CONCOURS DE PROJETS  
EN PROCEDURE SUR INVITATION  
POUR LA CONSTRUCTION  
D'UNE NOUVELLE CASERNE POUR LE SERVICE DU FEU  
DES COMMUNES DE MONTHEY & COLLOMBEY-MURAZ

RAPPORT DU JURY  
JUN 2018

**1<sup>er</sup> prix : N° 3 PHENIX Fr. 25'000. --**

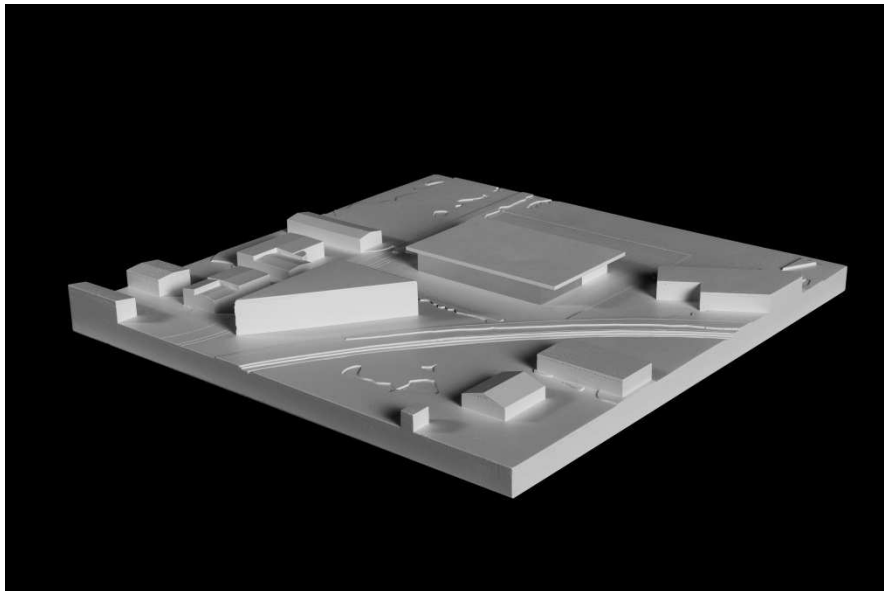
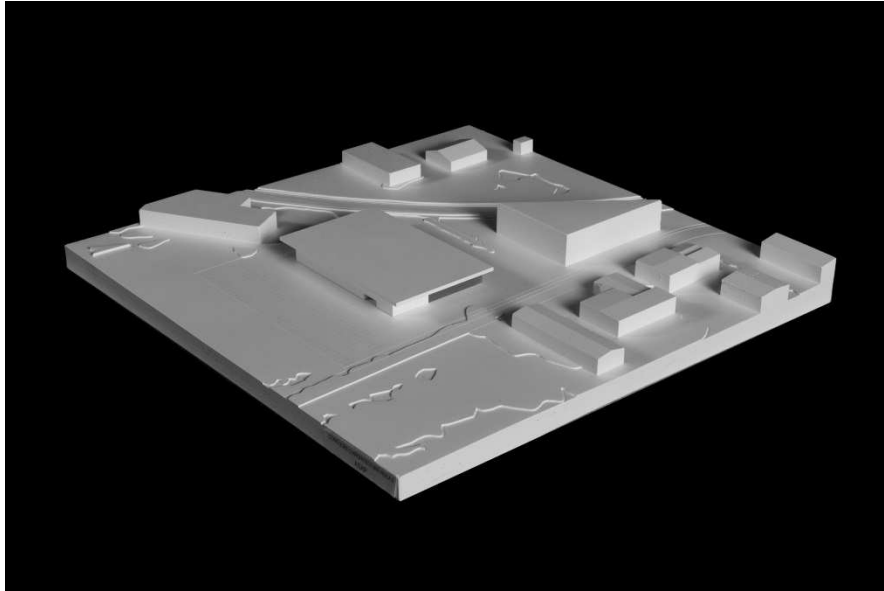
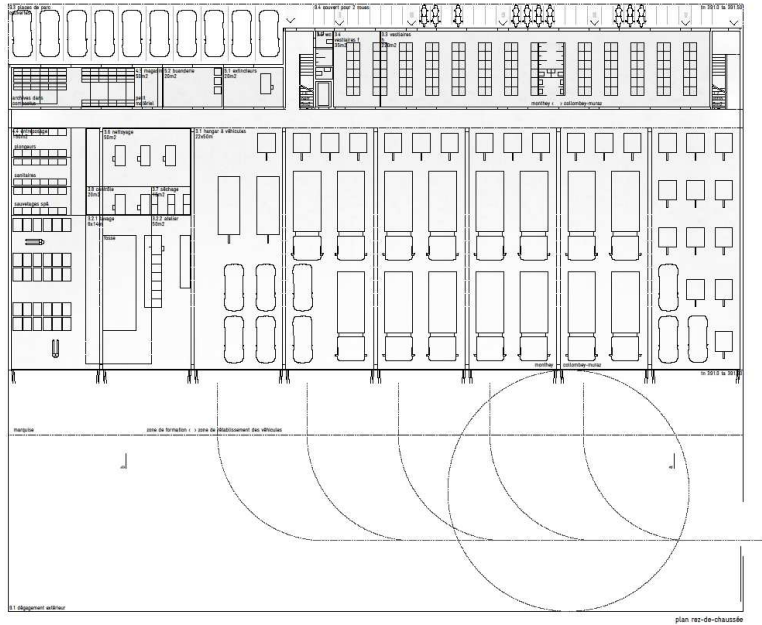
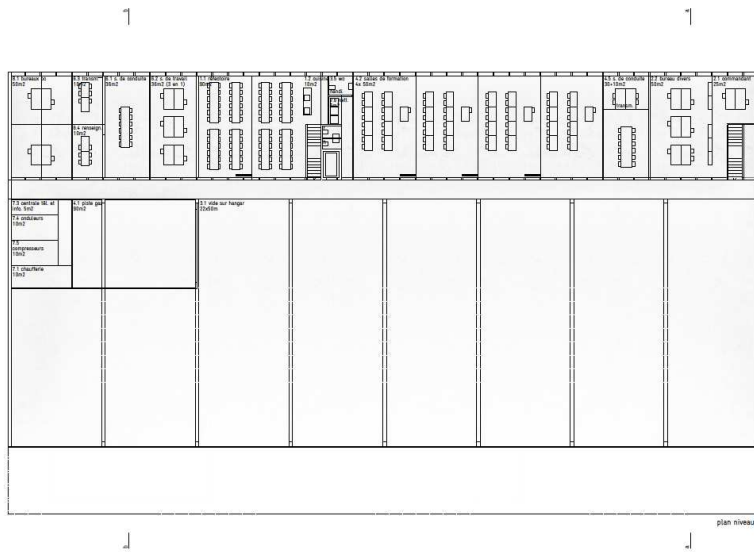
Le Jury relève la fonctionnalité et l'efficacité générale de la proposition qui comprend la halle des véhicules côté Sud, juxtaposée à deux niveaux de services côté Nord.

La profondeur de la travée au Nord, qui convient bien aux grands espaces comme salle de cours ou réfectoire, impose pratiquement d'organiser les bureaux en « *open space* », avec un complément de lumière zénithale.

La cohérence et la fonctionnalité des locaux sont bonnes, le positionnement de la piste de gaz au 1<sup>er</sup> étage n'est pas idéal.

La construction de la toiture en dalles mixtes acier-béton présente une masse dont la pertinence devra être étudiée plus en avant en regard des sollicitations sismiques. La rupture de niveau entre le toit du hangar et celui des locaux de service doit être résolue par une stabilisation indépendante de chacune des deux toitures ou par un système de contreventements disposé dans la retombée entre celles-ci.

La stabilisation transversale de l'ensemble de la construction ne pose aucun problème grâce aux deux refends en béton occupant l'entier des deux façades est et ouest. Dans le sens longitudinal, le maintien de la toiture du hangar par les deux murs longitudinaux de la zone nettoyage / contrôle / séchage semble assuré. La retenue de la toiture de la zone de vestiaires et bureaux par la seule cage d'ascenseur semble un peu juste et devra faire l'objet d'une attention particulière lors du développement du projet.

La protection incendie des structures verticales prévues en acier devra également être étudiée.

Les flux de circulations sont bien organisés avec une séparation claire des espaces pour les véhicules privés et les véhicules de service. La différenciation du parcage privé en 2 secteurs complémentaires est appréciée par le Jury, mais des vérifications dimensionnelles seraient probablement nécessaires.

**2<sup>ème</sup> prix : N° 6**

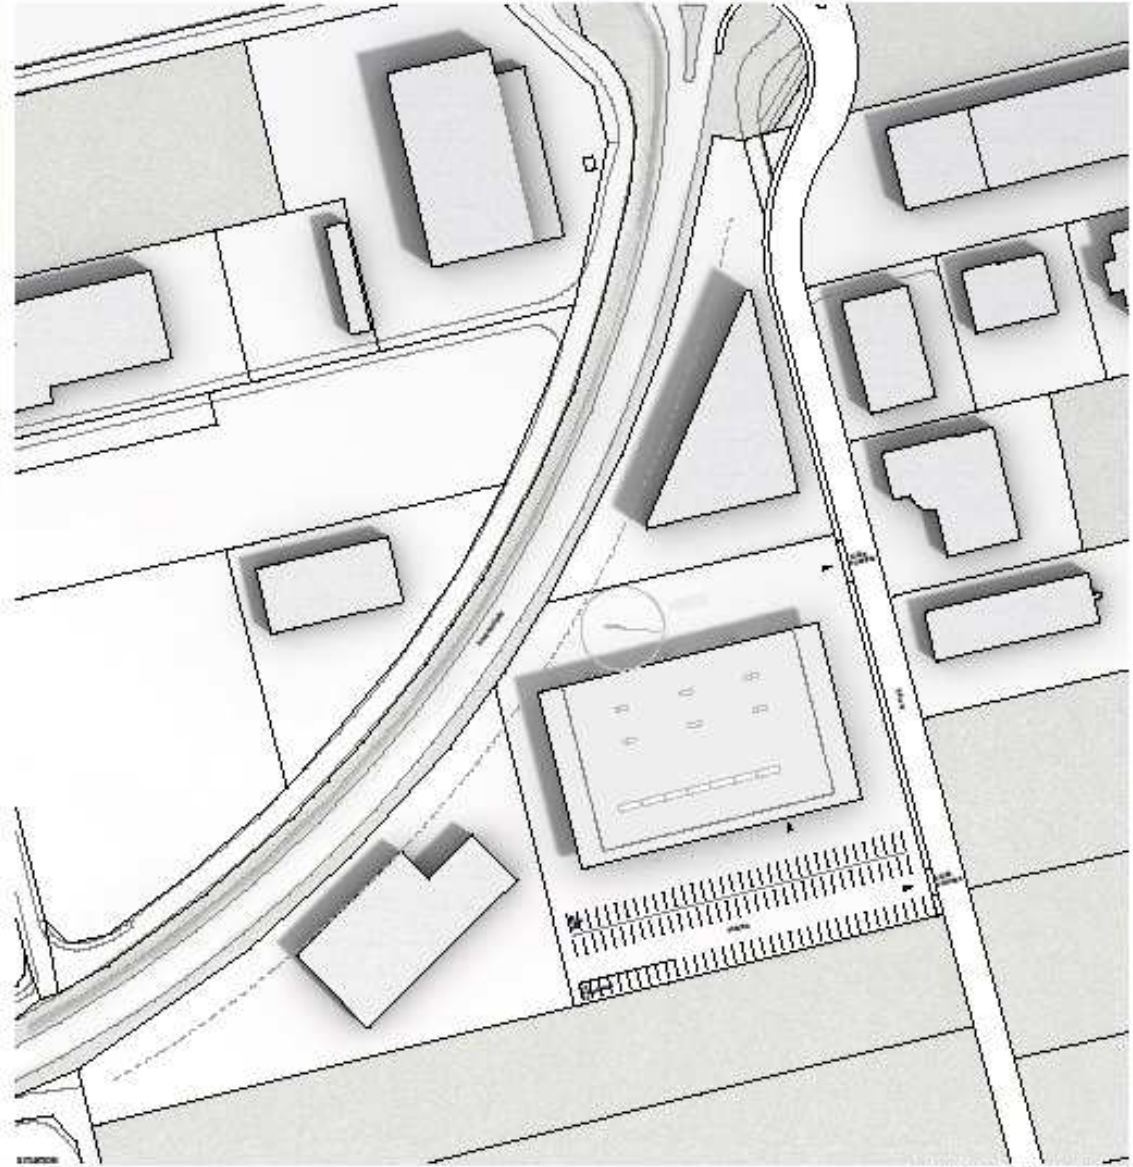
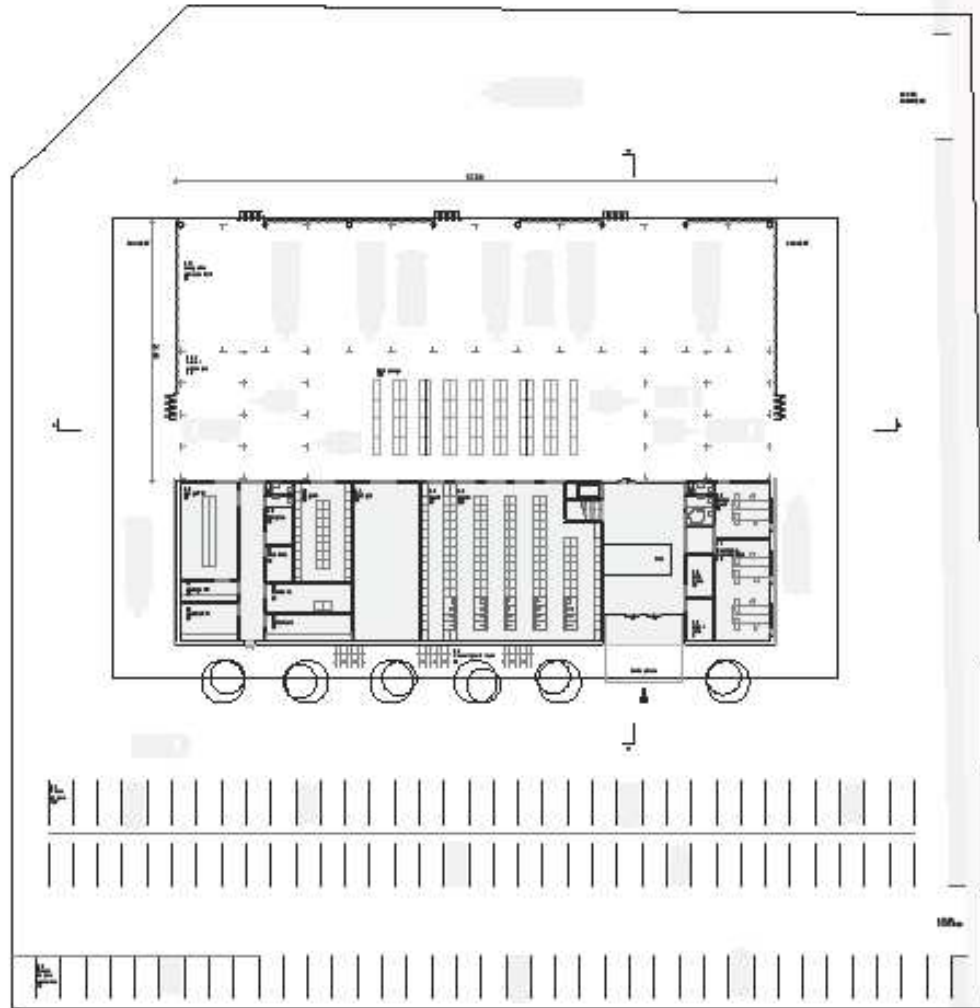
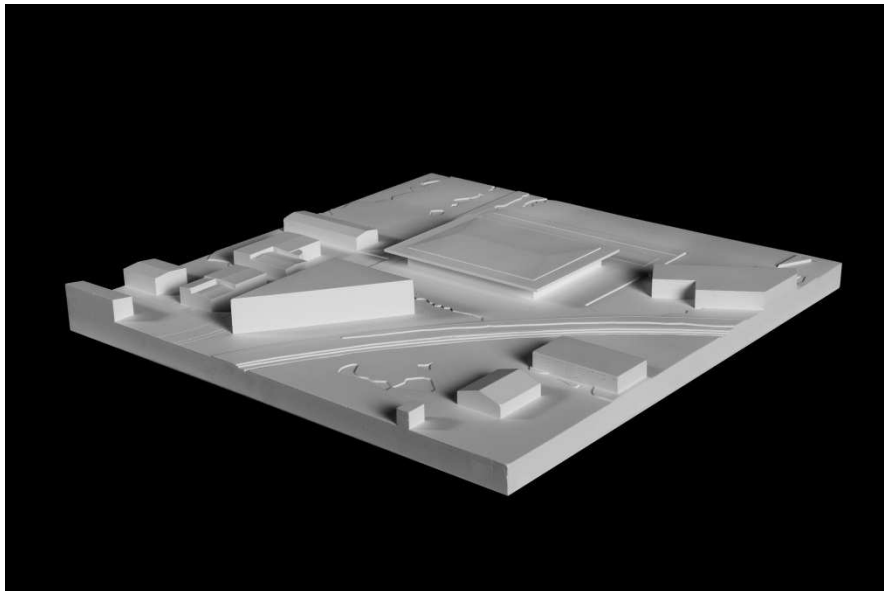
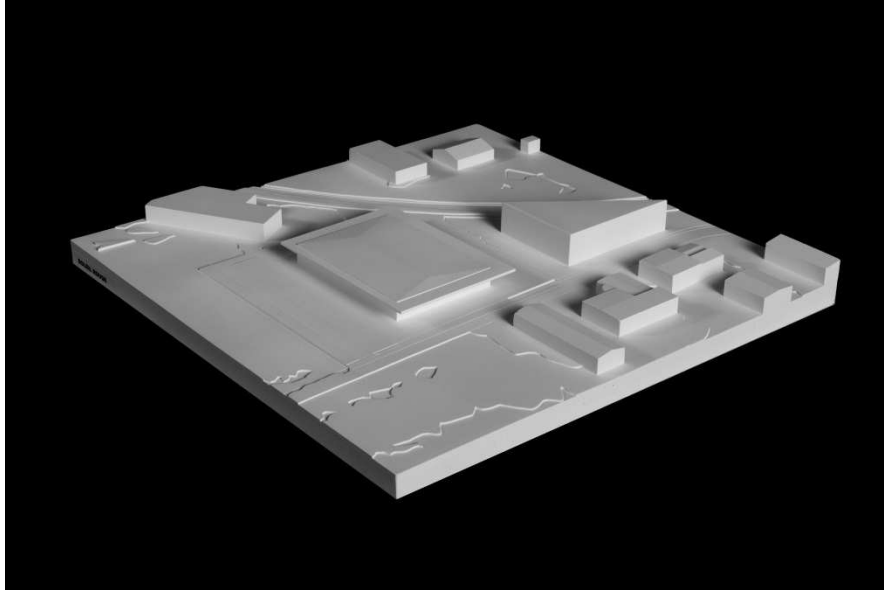
L'utilisation de lumière zénithale permet de palier efficacement à l'importante profondeur du volume de service. Il est constaté toutefois que certains espaces, comme le hall d'entrée, sont surdimensionnés, avec comme conséquence une augmentation du volume bâti.

Même si la transparence de la halle est séduisante, elle pose certaines questions liées notamment aux coûts de construction et d'entretien, mais aussi à la durabilité des équipements soumis à la lumière directe.

Il manque un 2<sup>ème</sup> accès de sortie de secours pour des locaux qui peuvent être occupés par plus de 100 personnes. Le fait de devoir passer à l'intérieur de la halle pour rentrer dans les vestiaires et la répartition des salles au 1<sup>er</sup> étage sont des inconvénients.

La dalle mixte de 14 cm proposée pour la toiture représente une masse d'environ 1'000 tonnes dont on peut se demander si les avantages qu'elle procure en termes

de flexion (et de confort thermique) compensent les importantes sollicitations horizontales qu'une action sismique pourra engendrer. Les refends longitudinaux sont toutefois placés au meilleur endroit possible et les refends transversaux semblent suffisants pour reprendre les effets de torsion.

**3<sup>ème</sup> prix : N° 4 SOLEIL ROUGE Fr. 14'000. --**

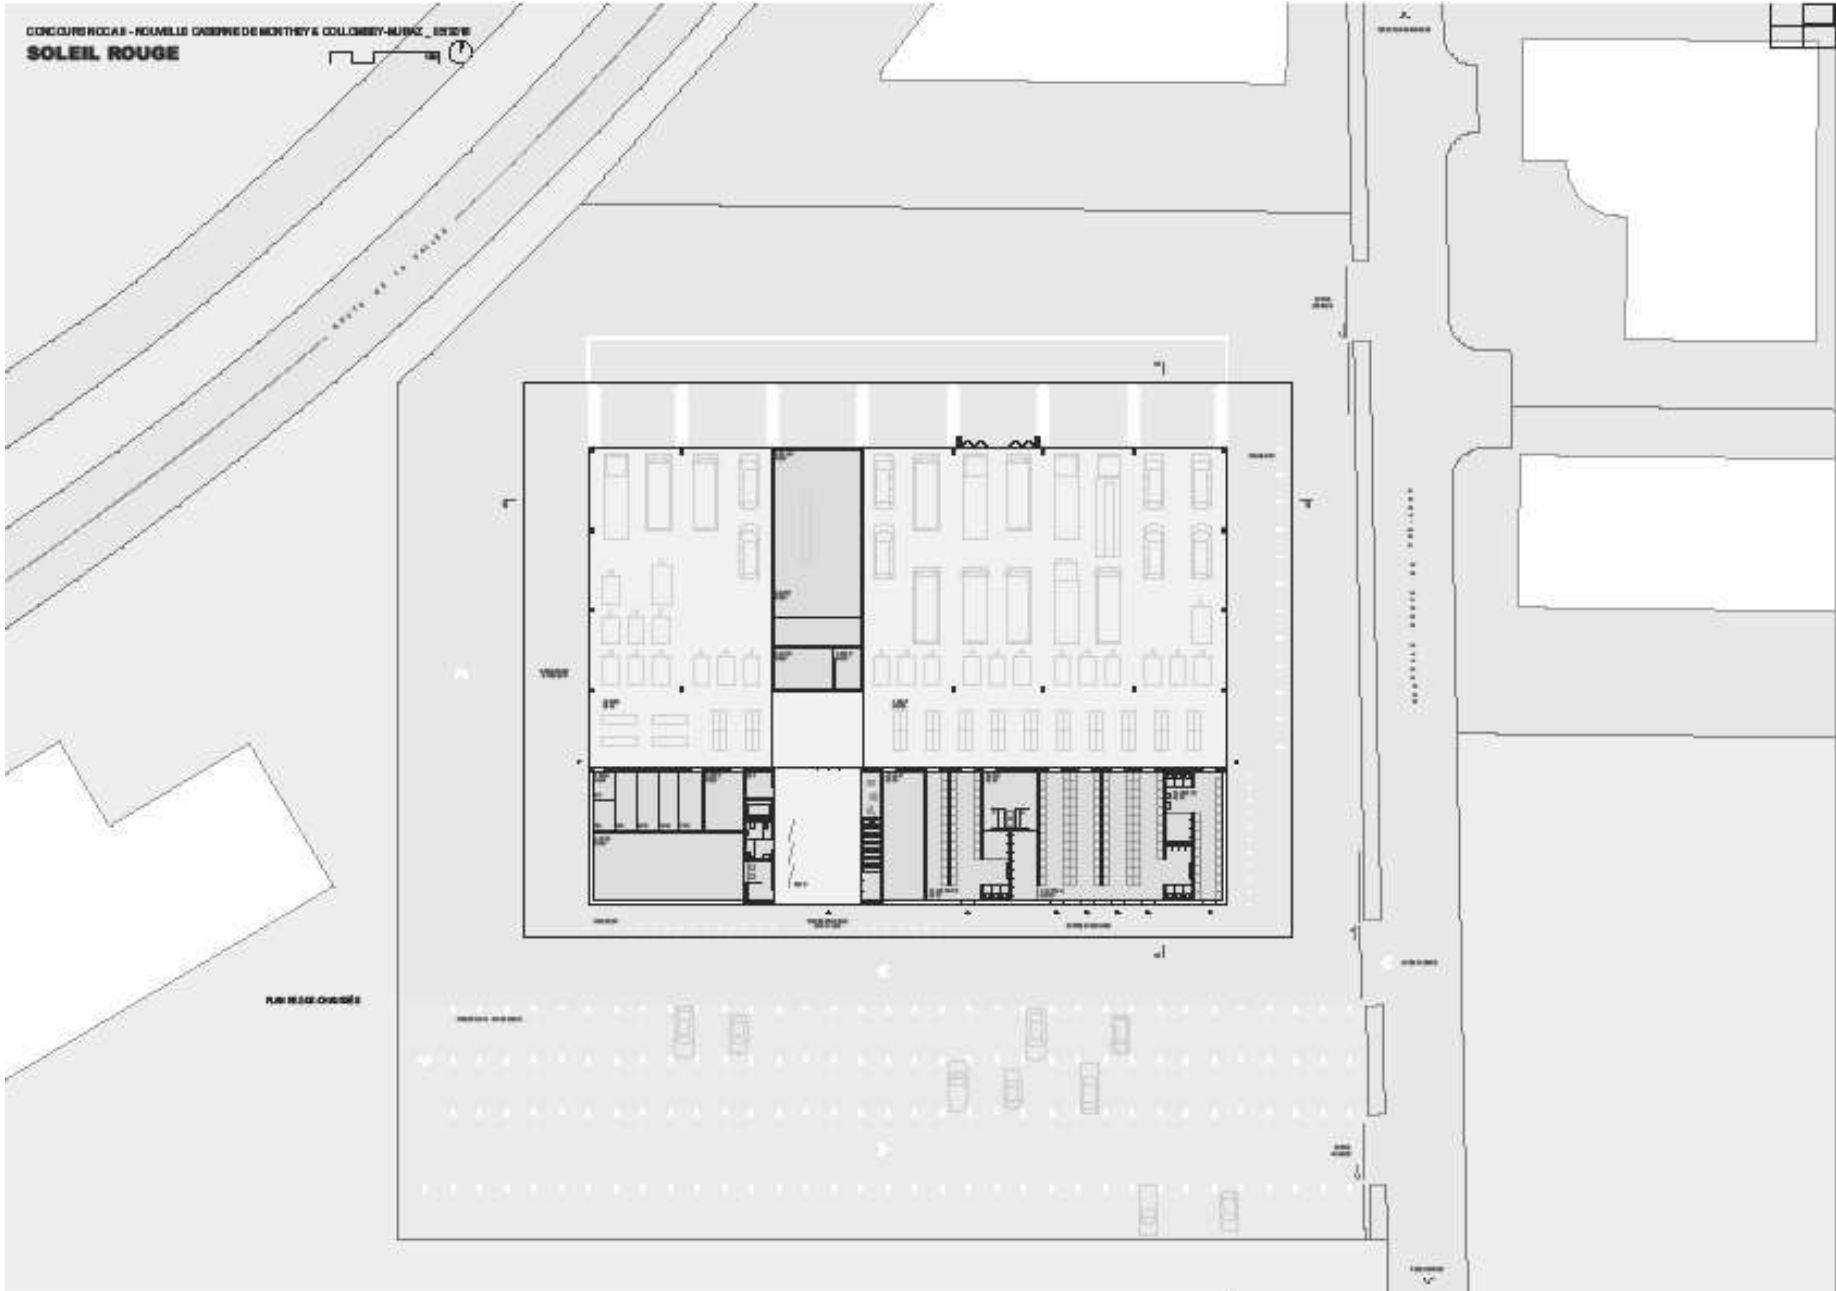
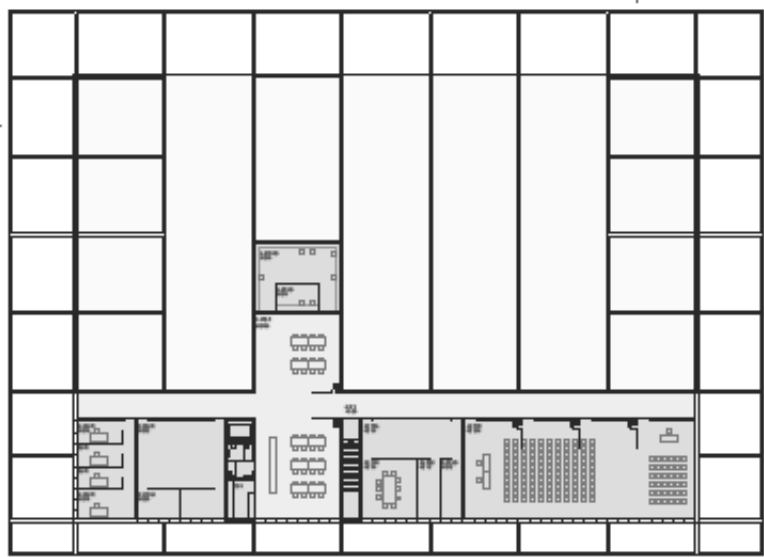
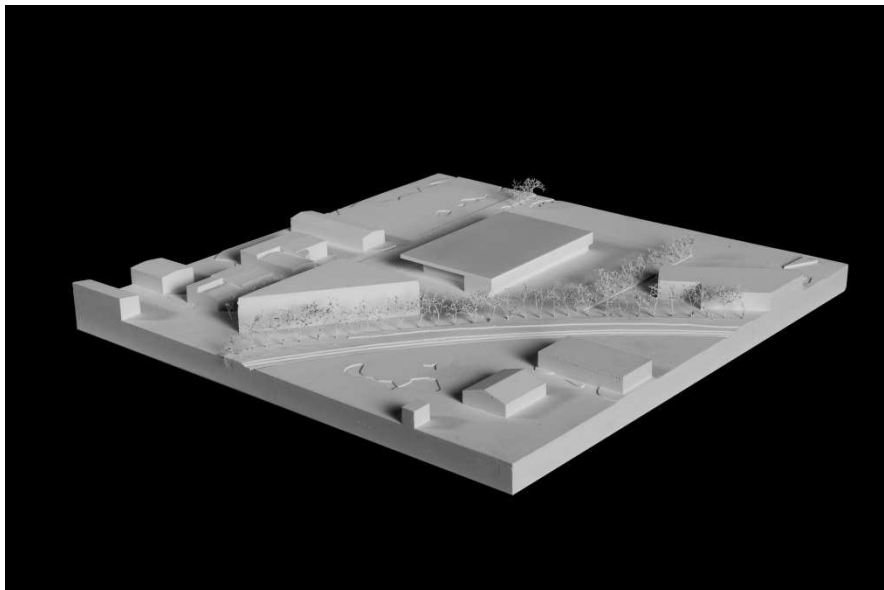
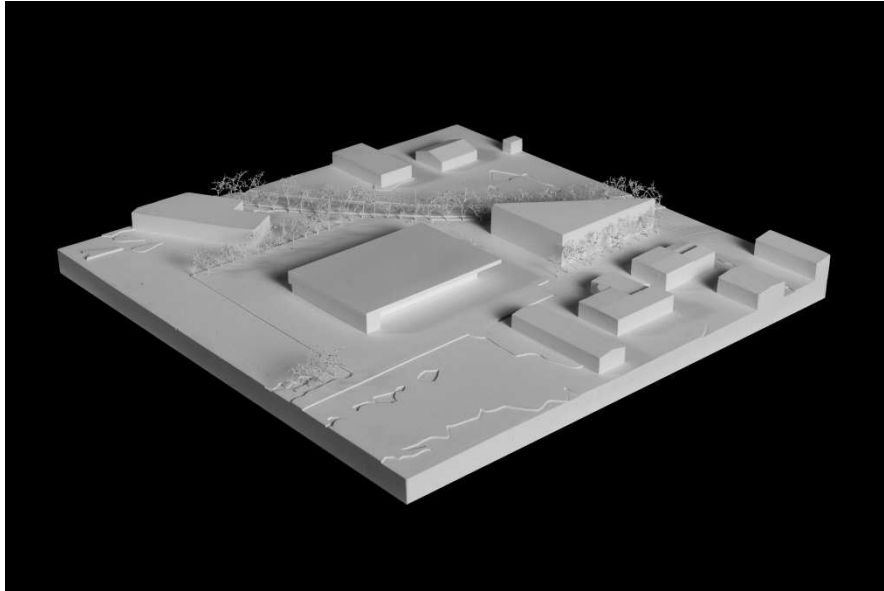
L'organisation interne concentre les espaces administratifs et de service au Sud, libérant ainsi trois façades pour la zone de stockage des véhicules. La zone de lavage se trouve toutefois à l'intérieur du volume bâti, en position centrale, ce que le jury a considéré comme peu pertinent, car, en coupant ainsi le volume principal en deux, des contraintes fonctionnelles importantes apparaissent. L'implantation en « L » telle que proposée entraîne la présence d'un hall d'entrée surdimensionné. En outre, en ne permettant pas la sortie des véhicules d'urgence par les façades latérales, le principe de rayonnement perd de sa force.

Il manque un 2ème accès de sortie de secours pour les locaux qui pourront être occupés par plus de 100 personnes. La distribution des salles ne correspond pas aux attentes des pompiers et la salle de conduite centrale n'apporte pas une réelle plus-value.

La construction et les structures porteuses semblent être aussi simples et économiques que possible. La large place faite aux éléments porteurs en bois augure d'un comportement favorable lors de sollicitations sismiques grâce à leur légèreté. Les refends en béton armé sont généreux et disposés de façon à reprendre la plus grande partie des sollicitations. Le comportement en torsion est complété par l'action des contreventements en croix de St-André positionnés dans les façades est et ouest.
